# E-sirkulære BØ/2012/24

### Endringer på Lier hp.

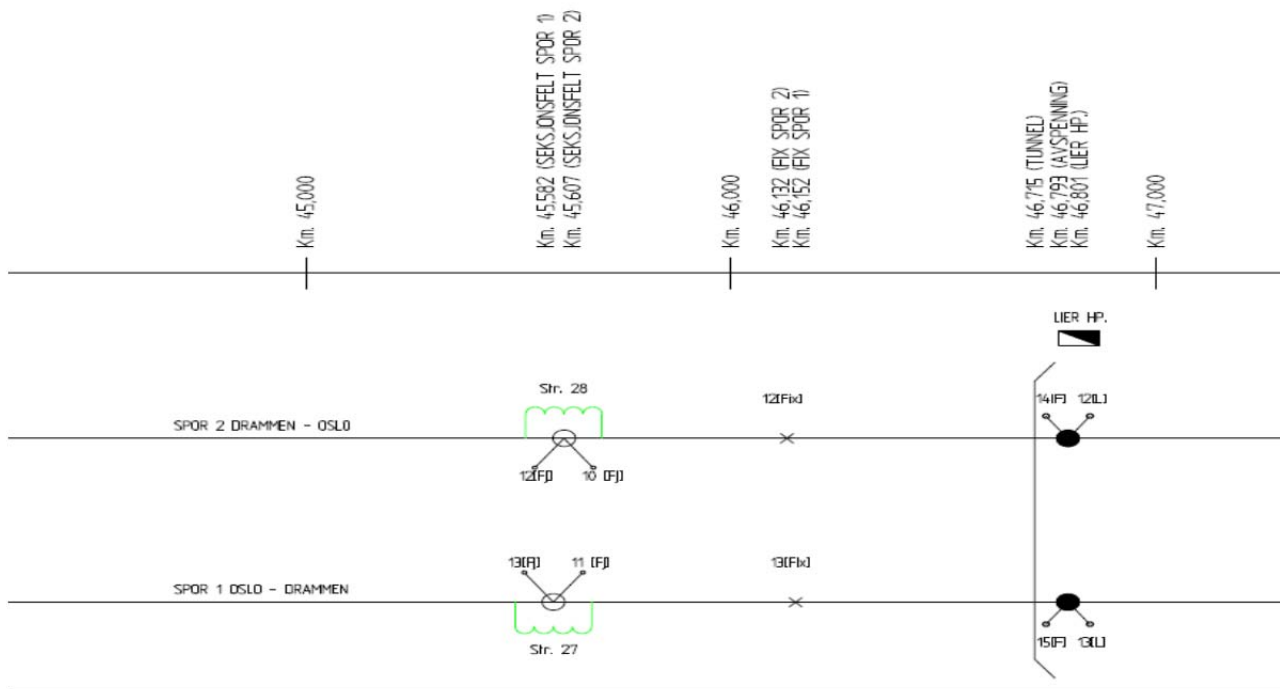
Det vil bli endret plassering av sugetransformator 27 og 28. Dette medfører at koblings skjema vil bli endret.

- Sugetransformator 27 flyttes fra ca. km.46.790 til km.45.582. Fysisk plassering av sugetransformatoren er i nisje på siden av O\_D sporet på km.45.450. Dette medfører at seksjoneringen blir overstroppet på gammel plassering og ny seksjonering blir etablert på ny km.
- Sugetransformator 28 flyttes fra ca. km.46.790 til km.45.607. Fysisk plassering av sugetransformatoren er i nisje på siden av O\_D sporet på km.45.450. Dette medfører at seksjoneringen blir overstroppet på gammel plassering og ny seksjonering blir etablert på ny km.
- Dagens 0-felt ved km.46.790 fjernes i begge sporene.
- Eksisterende overspenningsavledere i tremastene på ca. km.46.776 beholdes inntil videre. Gjelder begge spor.
